株式会社タカチ電機工業

製品仕様変更のご案内

■ 仕様変更対象型番：ATR-111B、ATR-211B

■ 仕様変更内容：コンセント枠用パネル取付け穴の形状変更

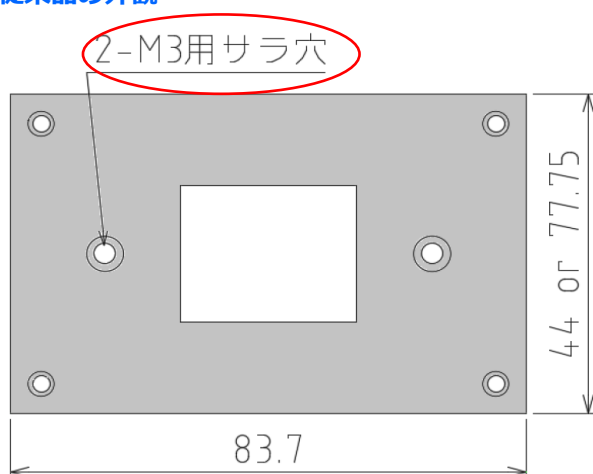
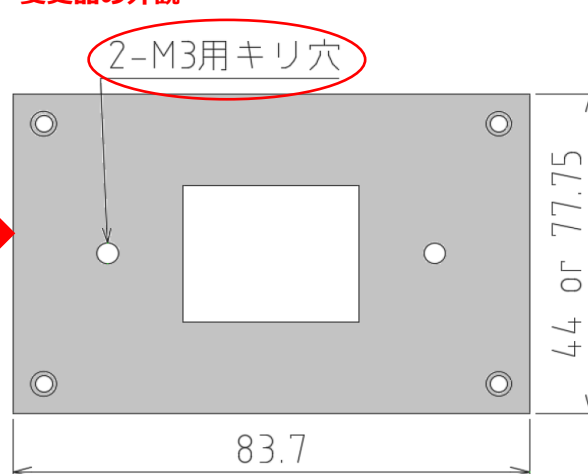
従来品の形状：M3用サラ穴

変更品の形状：M3用キリ穴(φ3.5)

- 表面処理、外形寸法、取付ビスサイズ(四隅)の変更はありません。
- 変更の理由：2020年10月にご案内いたしました板厚変更(t1.4からt1.2)に伴い、M3サラ穴加工が行えないための変更になります。
- 変更の時期：現在庫が無くなり次第順次切り替えになります。
- 2019-2020総合カタログからの型番・価格の変更はございません。
